**Avis délibéré de la mission régionale d'autorité environnementale  
sur l'implantation d'un parc photovoltaïque au sol porté par la  
société ERG Développement France sur la commune d'Orléat (63)**

**Avis n° 2025-ARA-AP-1852  
2025-ARA-AP-1857**

**Avis délibéré le 25 avril 2025**

Figure 3: Localisation de l'implantation des panneaux par rapport aux zones humides (source : étude d'impact)

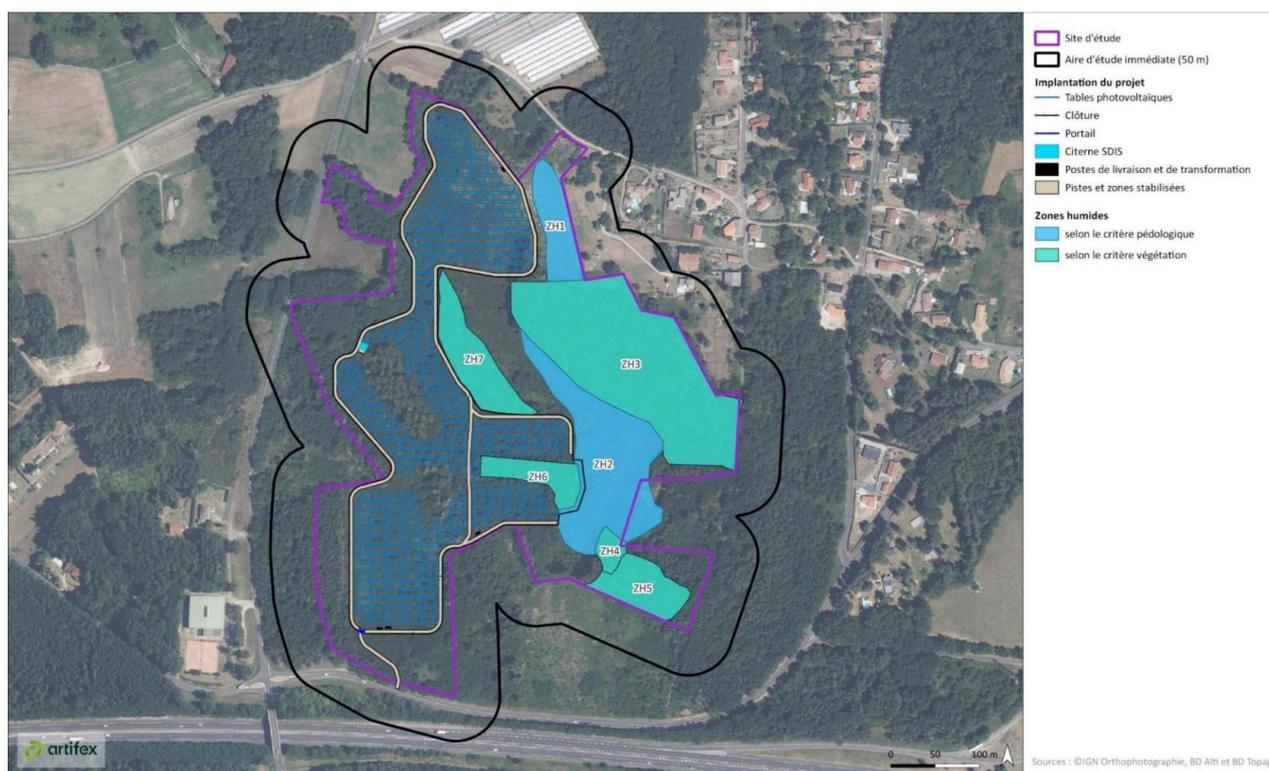
L'Autorité environnementale relève l'effort fait d'éviter la quasi-totalité des zones humides lors du choix d'implantation du projet en cohérence avec les règles définies par le Scot qui précise que « l'ensemble des zones humides du territoire [...] doivent être préservées de toute nouvelle artificialisation ». Seule la pose d'environ 100 m de clôture se fait au niveau d'une zone humide déterminée sur critère pédologique (ZH2) pour fermer l'accès au parc. Au niveau de ce linéaire, la clôture sera fixée manuellement à l'aide de piquets sur bloc béton préfabriqués hors site. Aucun engin ne sera utilisé sur l'emprise de la zone humide (mesure MR 9). Le dossier conclut en une altération de 25 m<sup>2</sup> de zones humides due aux blocs béton sans remise en cause de la fonctionnalité de la zone humide. Une mesure de compensation sera mise en place. Elle vise à restaurer la fonctionnalité d'une zone humide de 0,4 ha (ZH1) située sur une parcelle évitée par le projet et aujourd'hui dégradée, ayant subi des coupes forestières récentes et envahie par des espèces végétales exotiques envahissantes. Un protocole environnemental, joint au dossier, a été conclu entre le propriétaire du terrain et le porteur de projet dans le but de garantir la mise en œuvre de la mesure et sa pérennité tout au long de la durée de vie du parc photovoltaïque.

Figure 4: Localisation des points de vue choisis pour illustrer les impacts paysager du projet (source : étude d'impact)

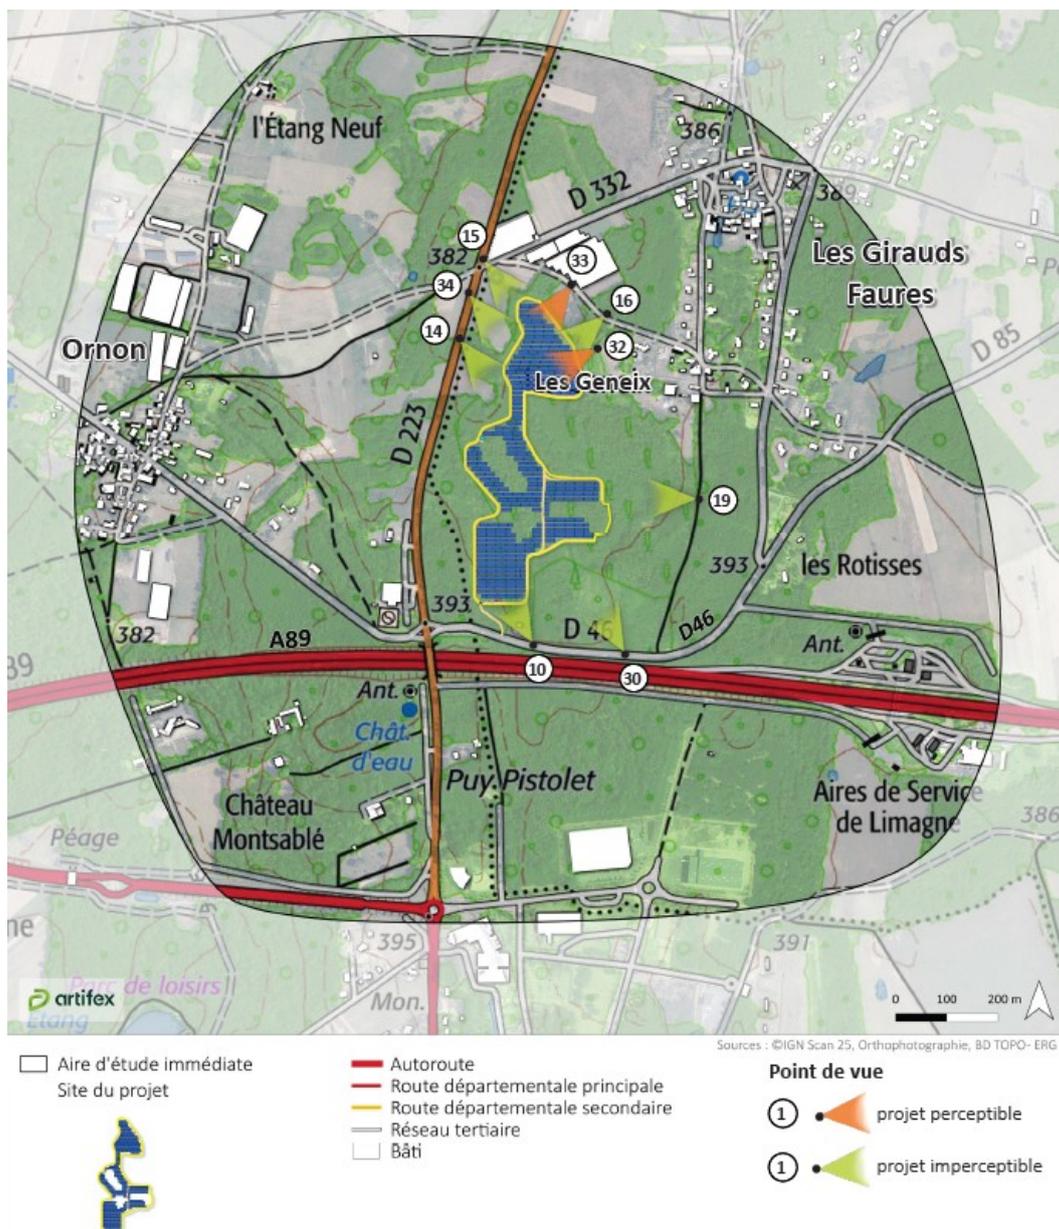
- le projet n'aura aucun impact significatif sur les routes départementales D223 et D332 du fait du maintien des lisières boisées de l'ouest et du nord-ouest de la zone d'étude ;
- le projet aura un impact faible sur les visibilités depuis la D46. En effet, les lisières boisées au sud du site d'étude sont évitées par le projet sauf au niveau de la voie d'accès au parc qui nécessite une percée au sein de ce boisement ;
- le projet aura un impact faible sur le hameau des Geneix. Les bordures boisées du nord-est du projet sont évitées mais sont suffisamment ouvertes pour permettre des perceptions sur le projet. Il est donc attendu des mesures de réduction des nuisances visuelles additionnelles à la mesure d'évitement pour minimiser l'impact sur les riverains.

**L'Autorité environnementale recommande de renforcer les mesures d'évitement et de réduction des incidences du projet sur le paysage jusqu'à l'obtention d'un impact visuel résiduel non significatif pour les riverains.**
